改善箇所説明図

改善の内容

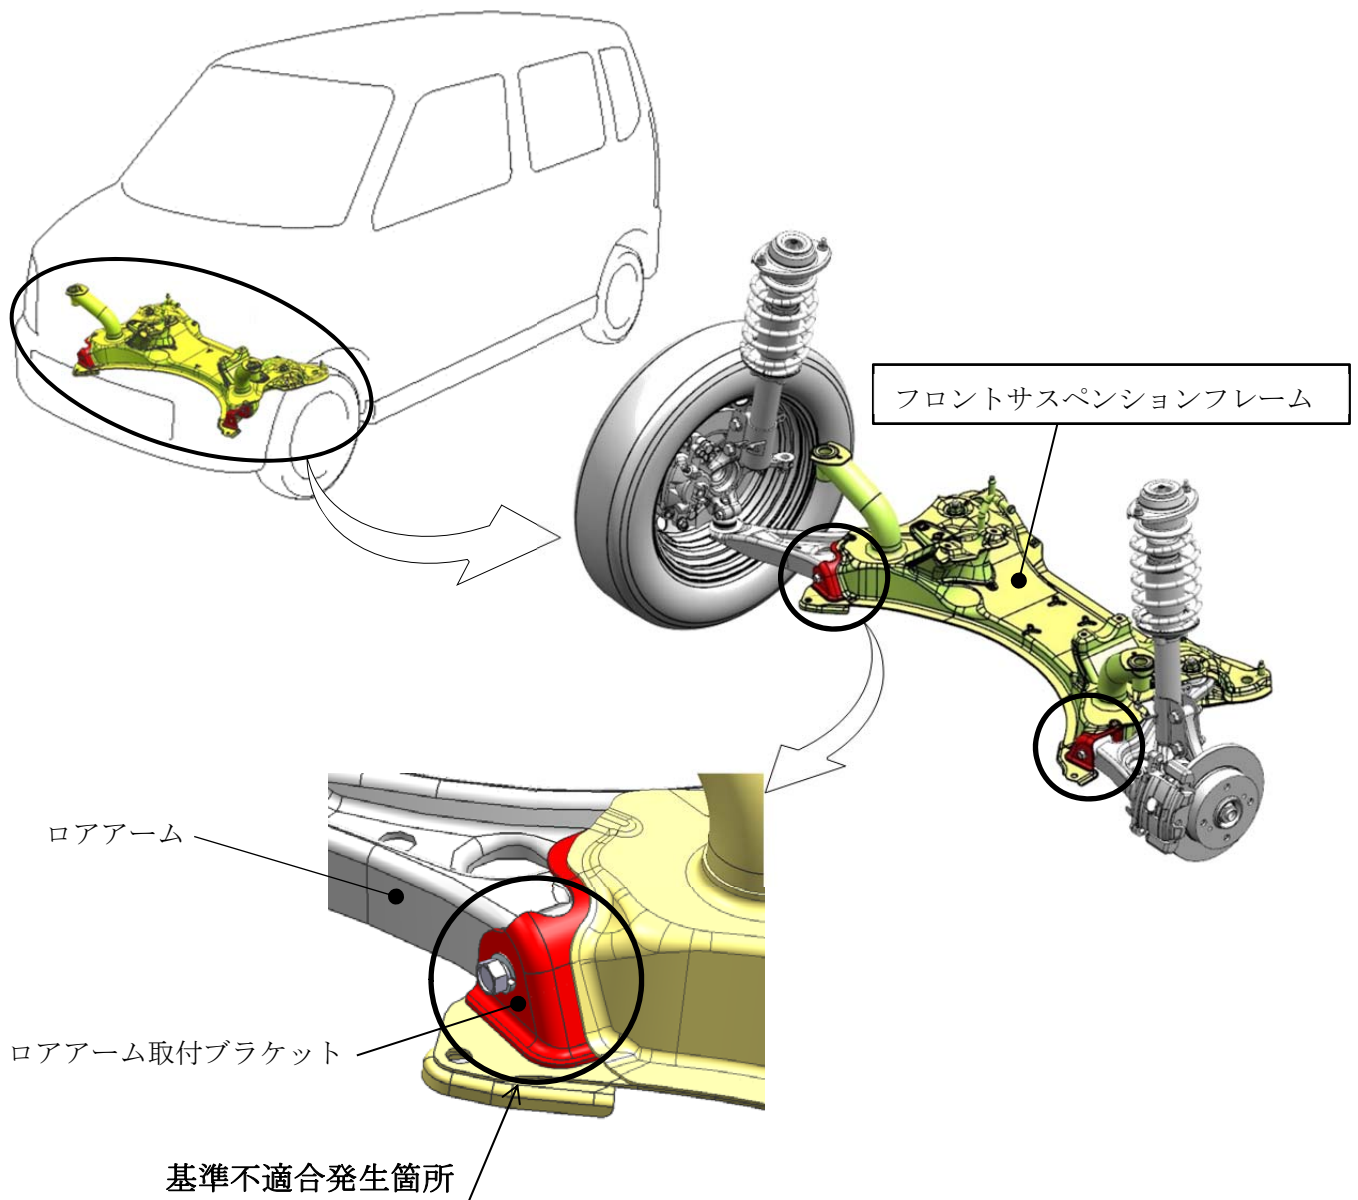
フロントサスペンションフレームの製造が不適切なため、塩水等の腐食促進物質によってサスペンションフレームのロアアーム取付ブラケットが腐食することがある。そのため、そのままの状態で使用を続けると、腐食が進行し、ロアアーム取付ブラケットが破損して、最悪の場合、ロアアームが脱落して走行不能となるおそれがある。

全車両、サスペンションフレームの点検を行い、腐食が認められる場合は、サスペンションフレームを良品と交換する。腐食が認められない場合は、サスペンションフレームのロアアーム取付ブラケット部に防錆剤を塗布する。
